ACCIONANTE: YESID FIGUEROA GARCÍA
ACCIONADOS: VEOLIA AGUAS DE TUNJA S.A. E.S.P. y MUNICIPIO DE TUNJA
RADICACIÓN: 150013 33 011 2020 000001 00

ANÁLISIS DEL COMPORTAMIENTO HIDRÁULICO DEL SUMIDERO PATS1257 Y DE SUS TUBERÍAS ADYACENTES

Figura 5 Catastro de Redes – Fuente Modificado de Veolia Aguas de Tunja

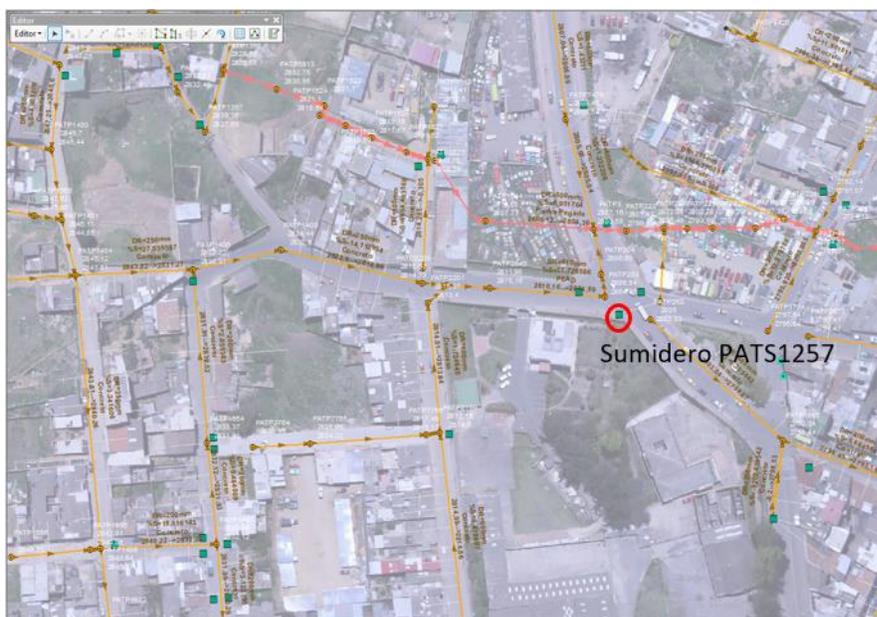
Para el análisis hidráulico de la red de alcantarillado y tuberías adyacentes al sumidero PATS1257 es necesario inicialmente hacer la descripción del catastro de redes en la zona de estudio, la cual puede ser descrita a partir de la figura 5, donde se observa que la zona presenta una red compleja de tuberías de concreto con diámetros que oscilan entre 200 y 610 mm de diámetro, esta red descarga en diferentes puntos de una red central tipo bóveda construida en piedra pegada que para la zona de estudio presenta diámetros entre 500 y 1000mm.

Figura 7. Área aferente – Modificado de Veolia Aguas de Tunja

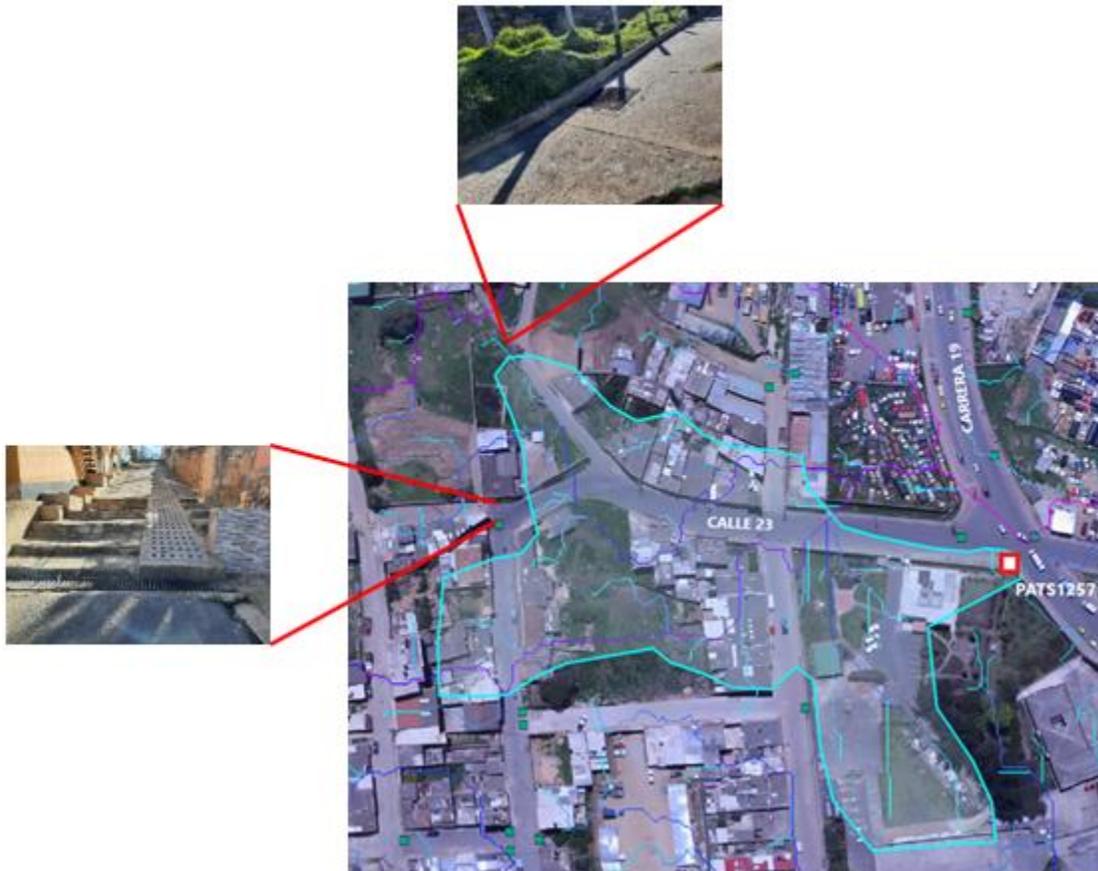
De la visita de campo se pudo verificar que el área aferente está bien determinada y sus límites se caracterizan por divisorias de agua y en los sitios con pendiente topográfica drenando hacia el sumidero el curso superficial de la escorrentía se ve interrumpido por la presencia de sumideros que captan el caudal superficial y lo conducen hacia una red de alcantarillado que no conecta directamente con el sumidero en estudio, la ubicación de estos sumideros puede verse en la figura 6. Partiendo del valor del área y empleando las curvas IDF de la estación hidrometeorológica de la UPTC (ver figura 8), se empleó el método SWWM para la determinación del caudal.

Figura 8. Curva IDF Estación UPTC

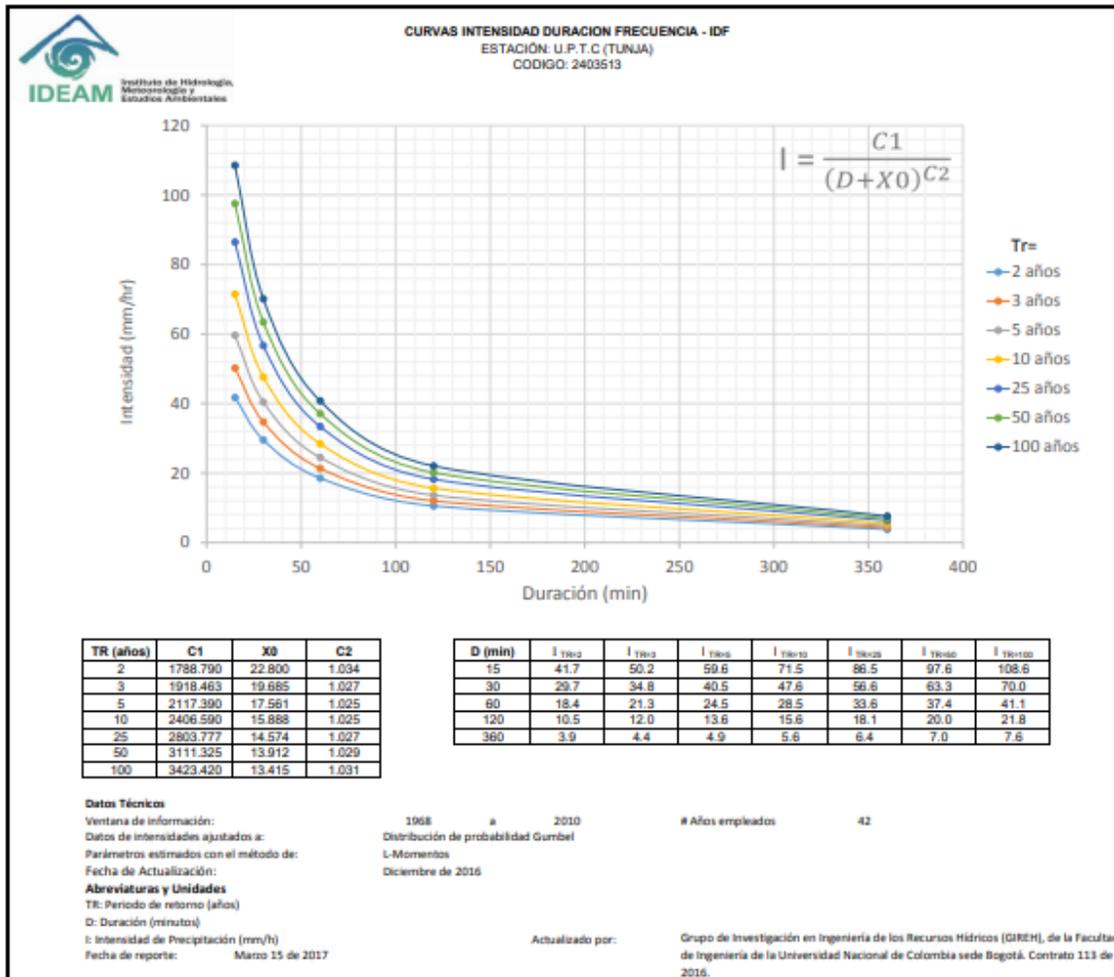
El informe entregado por Veolia Aguas de Tunja indica que se trabajaron datos de precipitación con un periodo de retorno de 3 años, lo cual es adecuado teniendo en cuenta lo establecido en el artículo 135 de la Resolución 0330 de 2017, donde se indica que el periodo de retorno para la estimación de caudales pluviales para tramos iniciales en zonas residenciales con áreas tributarias menores a 2 Ha debe ser igual a 3 años.

Figura 9. Red Modelada Fuente Veolia Aguas de Tunja.

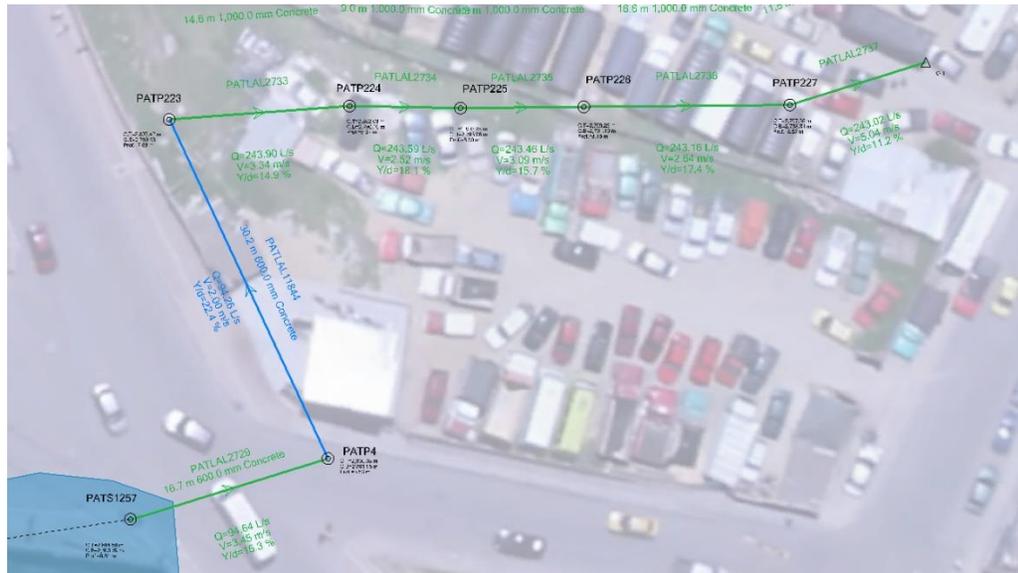
- **Análisis Hidráulico:** desarrollado empleando el Software SewerGems, cuya información de entrada está caracterizada por el caudal generado por la cuenca y por los datos de la red de alcantarillado tales como diámetro de la tubería, material, cotas de los pozos de inspección, entre otros. En la figura 9 se presenta el tramo de red modelado para dar respuesta al cuestionario planteado, el cual consta de los tramos entre el sumidero y la bóveda (tuberías PATLAL2729 y PATLAL11844) y 5 tramos dentro de la bóveda

Los resultados de la modelación pueden ser observados en la Tabla 1, donde se presentan los caudales de diseño de cada uno de los tramos de la red, es claro que los tramos PATLAL2729 y PATLAL11844 reciben el caudal pico generado por el área aferente al sumidero PATS1257 (columna CAUDAL), los cuales son muy inferiores a la capacidad máxima de los tramos (columna CAPACIDAD), lo mismo ocurre con los tramos restantes presentados en la modelación (pertenecientes a la estructura tipo bóveda), donde la capacidad de la red es muy superior a los caudales transportados, el aumento de caudal presentado para estos tramos se debe a que como se presentó en la descripción de la red, esta bóveda recibe un área mayor de aporte de caudal de escorrentía que los tramos adyacentes al sumidero bajo estudio.

Figura 10. Perfil Comportamiento Red de Alcantarillado. Fuente Veolia Aguas de Tunja

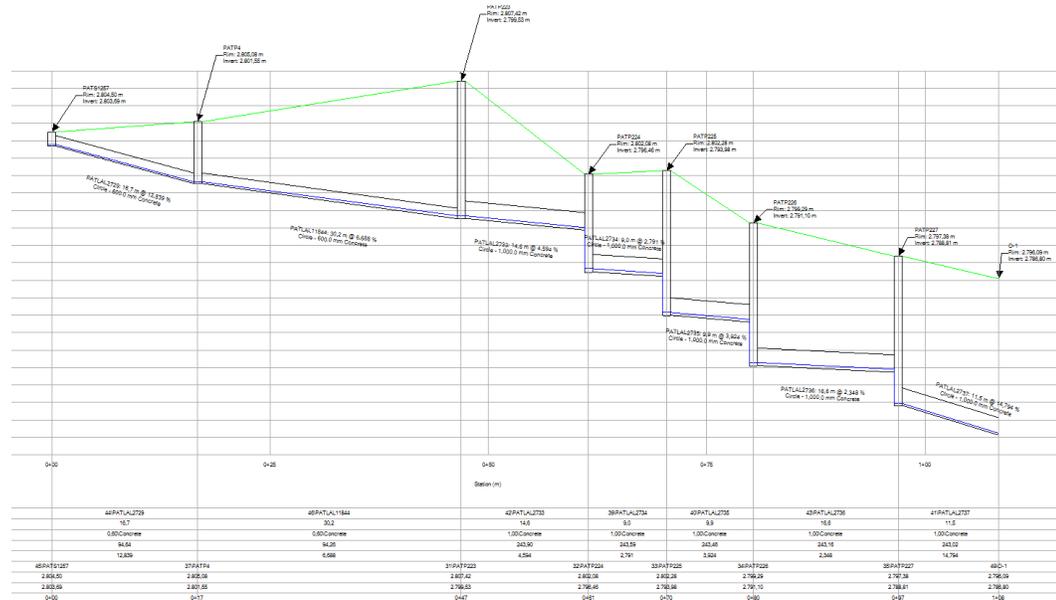
En la figura 10 se presenta el perfil de la red modelada, donde se presenta el perfil de terreno (definido a partir de las cotas de los pozos de inspección), el trazado de las tuberías (cota batea y cota clave) y perfil de la lámina de agua, donde claramente se observa que para las condiciones de diseño se presenta un borde libre suficiente para el correcto funcionamiento de la red de alcantarillado.
